**Van:** art.5.1-2e  
**Verzonden:** vrijdag 25 november 2022 15:49  
**Aan:** art.5.1-2e  
**CC:** art.5.1-2e  
**Onderwerp:** RE: Enkele vragen over het ontwerp van de wachtplaats bij de Broekvelderbrug

**Onderwerp:** Enkele vragen over het ontwerp van de wachtplaats bij de Broekvelderbrug

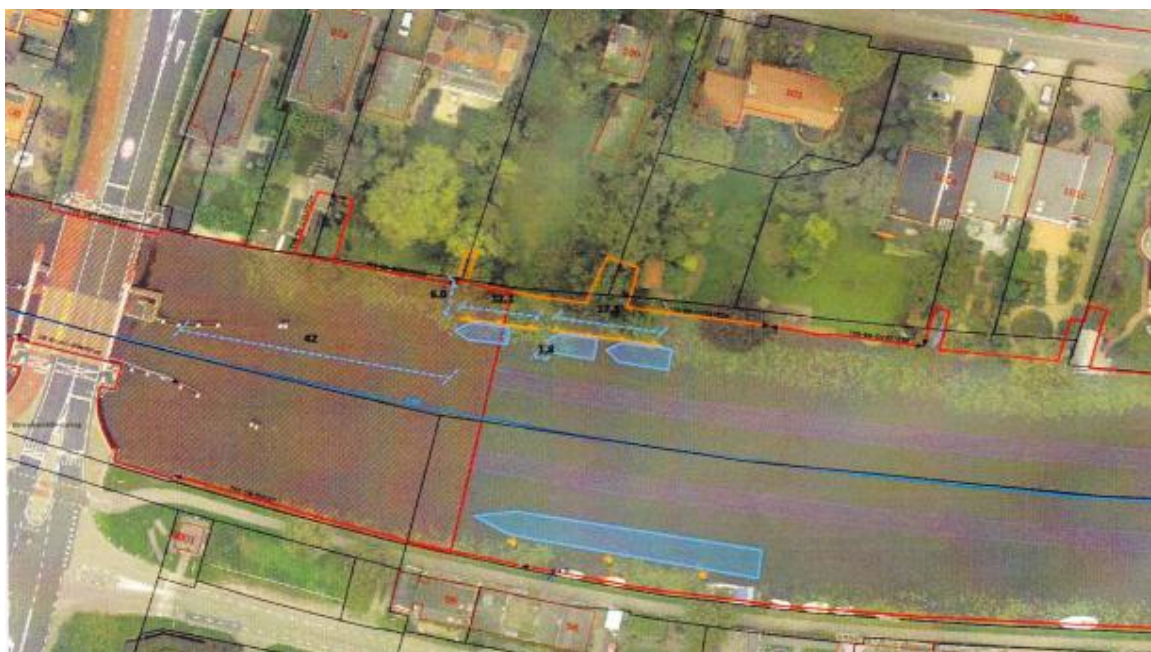
1. In de argumentatie waarom de wachtplaats op 42 m afstand van de knik in het remmingwerk moet komen wordt geschreven dat de wachtplaats op voldoende afstand van de 'aanvaarpaal' dient te komen. Ook zou voldoende ruimte voor de insteekhaven vrij gehouden moeten worden.

Mijn vraag is hoeveel meter als voldoende, d.i. juist toereikend, wordt aangemerkt voor beide objecten, en waarop dat is gebaseerd?

2. Langs de oevers is een rode lijn getekend en achter de percelen Noordzijde [art.5.1-2c](#) een oranje lijn. Kunt u mij zeggen wat die rode en oranje lijnen betekenen? Waar kan ik die betekenis terugvinden?

De wachtvoorziening voor kleine schepen is bedoeld voor schepen kleiner dan 20 meter. Het meest gangbare maat van een vaartuig op dit soort wateren is 10,5x3,5x2,6. (lxbxh)  
Omdat dit nagenoeg de helft van de lengte is voor waar de wachtvoorziening is bedoeld is deze ruimer genomen om ook schepen van 18 a 19 meter een goede kans te geven om slaags te laten raken.  
De maatvoering waar mee is gerekend is 12x4x2,7meter (lxbxh)  
Om een vaartuig slaags te doen raken voor het midden van de brug heeft een vaartuig 2x zijn eigen lengte en 2x zijn eigen breedte nodig om dat te kunnen doen.  
Gerekend vanaf de boeg/papagaai of spriet 24meter over een breedte van 8meter obstakels obstakel vrij dient te zijn.  
Dit is nodig omdat een schip van dergelijke afmetingen ook bij windkracht 6 zou moeten kunnen varen. Er is immers bediening tot windkracht 7.  
Door deze berekening kan de wachtvoorziening niet dicht bij de brug.

Daarnaast is de obstakelvrije zone eveneens nodig om een dergelijk vaartuig naar en van de particuliere ligplaatsen te kunnen gaan.
